Statutární město Ostrava

„Zvýšení propustnosti křižovatek v Ostravě“

VYSVĚTLENÍ ZADÁVACÍ DOKUMENTACE VI.

Kamerový dohledový systém

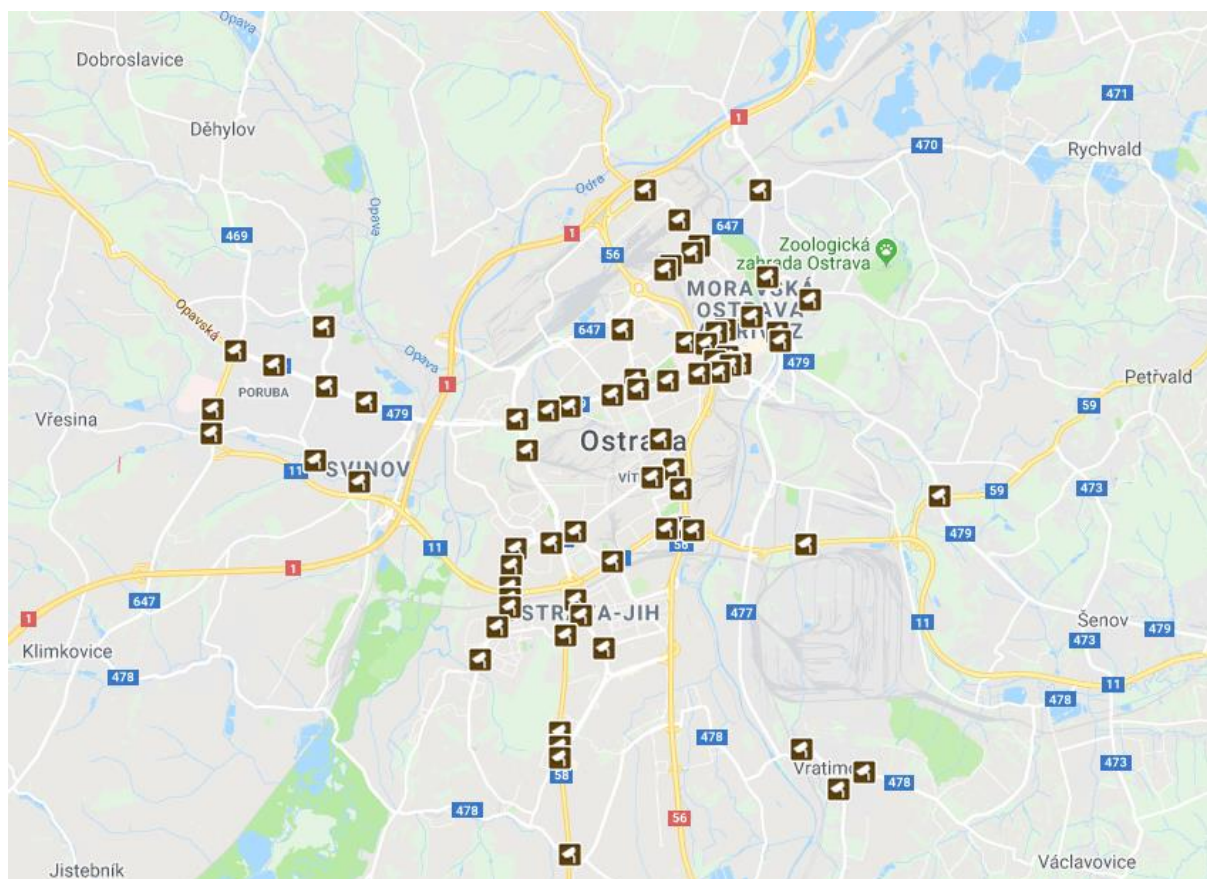
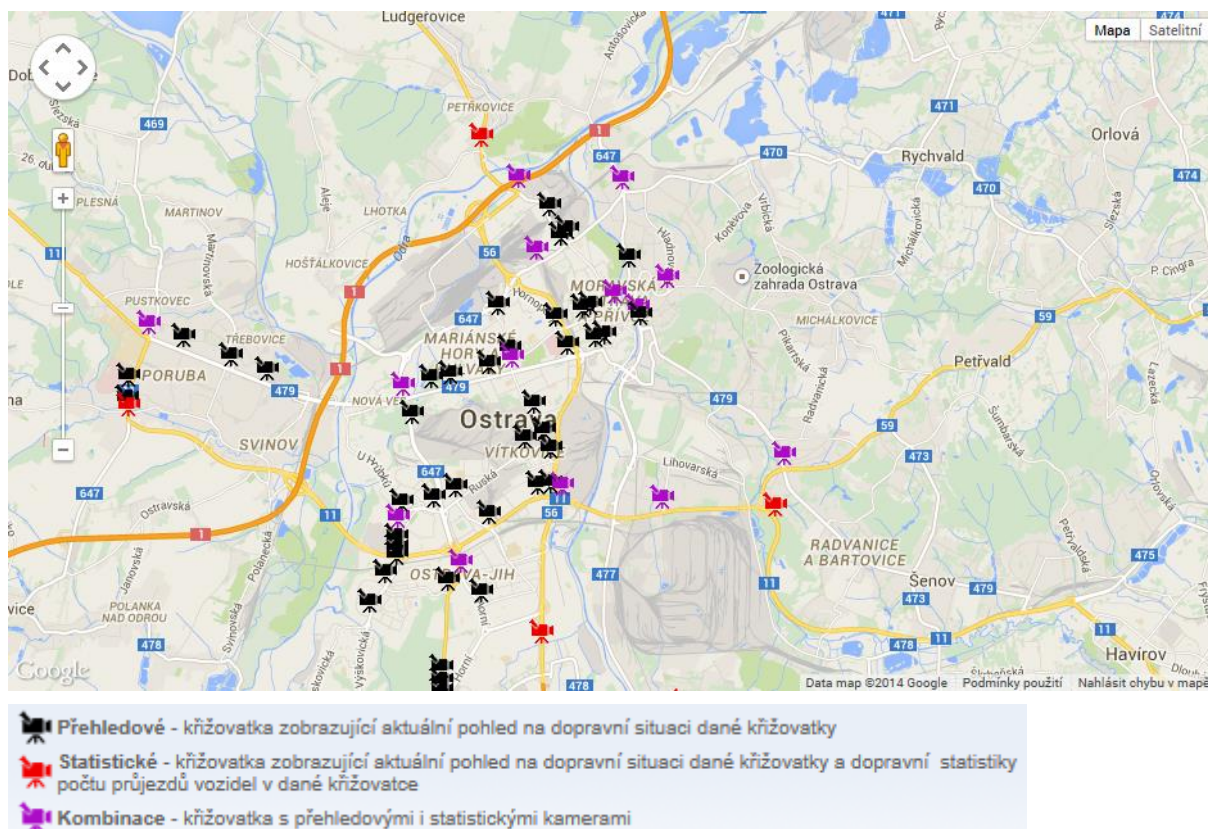
1. V příloze zadávací dokumentace pod názvem „*Popis požadavků na systém pro dopravní centrum*“ je v kapitole 1. „*Subsystém dispečerský dohled*“ v bodě 1.6 požadována vizualizace stavů telematických zařízení (detektorů dopravy, dohledových kamer, meteostanice, SSZ, parkování, detekce podjezdových výšek, apod.) a v kap. 9 „*Integrace (začlenění) telematických zařízení do DC Ostrava*“ je dále požadována integrace těchto zařízení do systému DC.

Žádáme o upřesnění rozsahu integrace těchto zařízení a doplnění níže uvedených požadavků:

seznam všech zařízení, která se mají integrovat; typ zařízení;

lokalizace jednotlivých zařízení (GPS souřadnice);

popis způsobu komunikace pro získávání dat z jednotlivých zařízení;

detailní popis jednotlivých komunikačních protokolů pro jednotlivá zařízení.

Je provozován celkem na 65 křižovatkách:

Uživatelská monitorovací pracoviště jsou umístěna v těchto lokalitách:

K prohlížení uživatelům MDKS slouží program Security Desk, momentálně verze 5.6, tento software vyvinula společnost Genetec Inc. Security Desk je unifikované bezpečnostní

Budování a provozování kamerových systémů zajišťuje společnost OVANET a.s.
